Zamówienie Nr SO.3041-1/10 z dnia 2010-04-30 - Ogłoszenie o przetargu nieograniczonym "Moje boisko ORLIK 2012" wraz dobudową do istniejącego budynku szkoły zespołu sanitarno – szatniowego przy Zespole Szkół Ogólnokształcących ul. J. Piłsudskiego 7 w Haj

Pytanie Nr 1 do przetargu pn.

Pytania Nr 3-8 do przetargu pn.

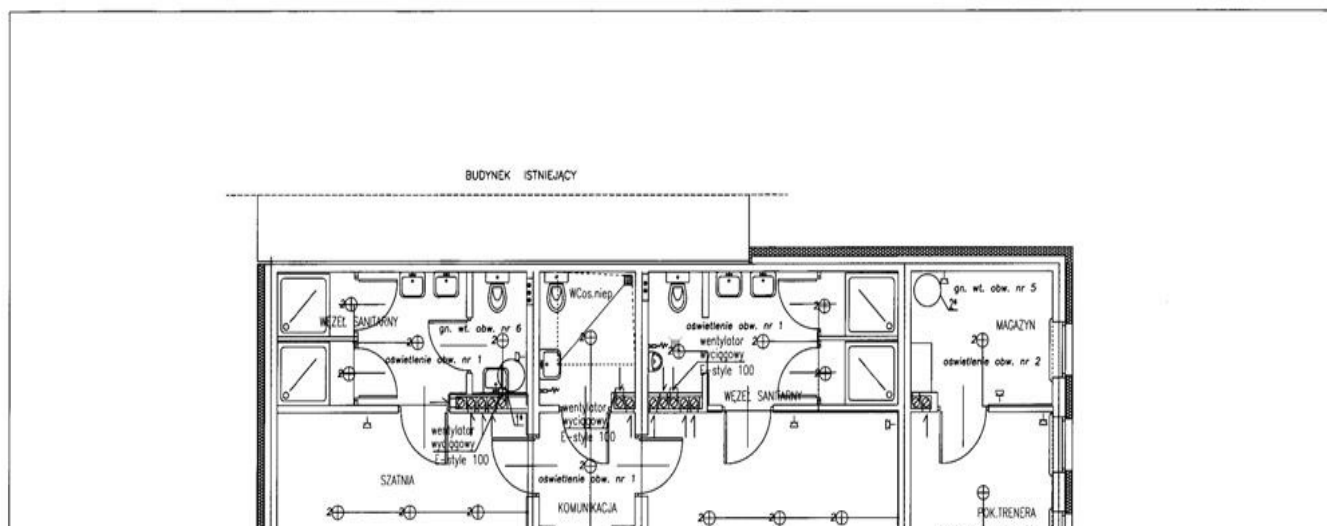
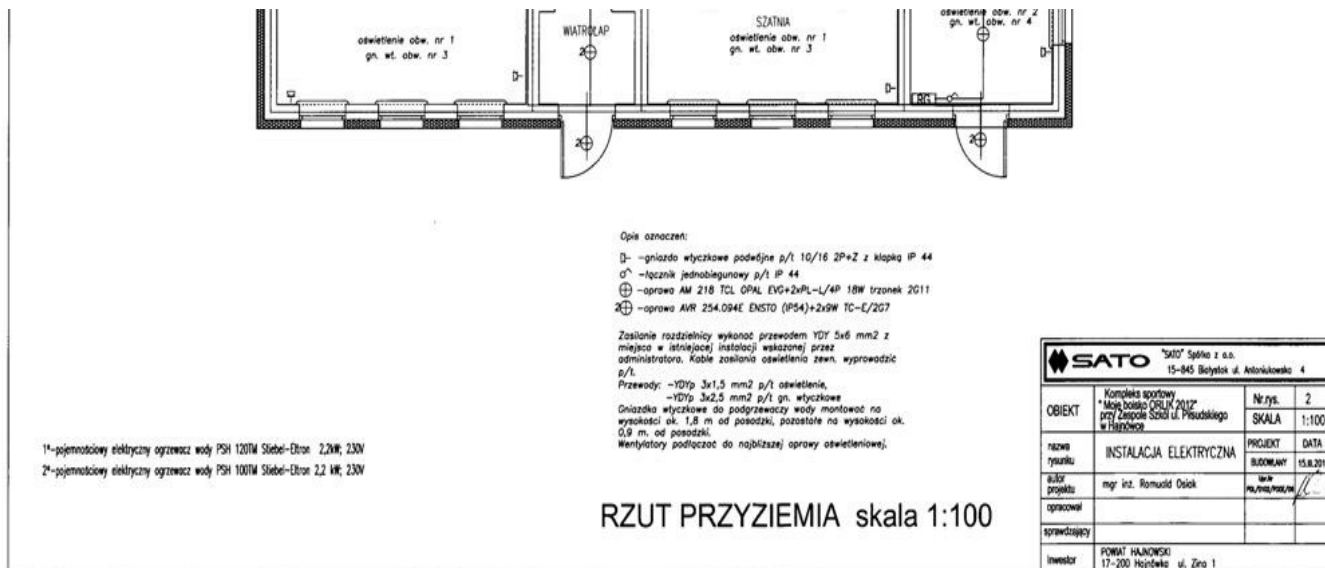
Pyt.6: Z uwagi na rozbieżność między projektem oraz przedmiarem prosimy o określenie ilości opraw oraz słupów oświetleniowych? W czym sam projekt w formie rysunkowej i w liście nakładów jest rozbieżny.

Ad Pyt.6: Zamawiający informuje, że w pozycji 33 przedmiaru dotyczącego instalacji elektrycznych powinno być 6 słupów, a w sumie 10 słupów oświetleniowych natomiast w pozycji 35 przedmiaru powinny być 24 oświetlacze.
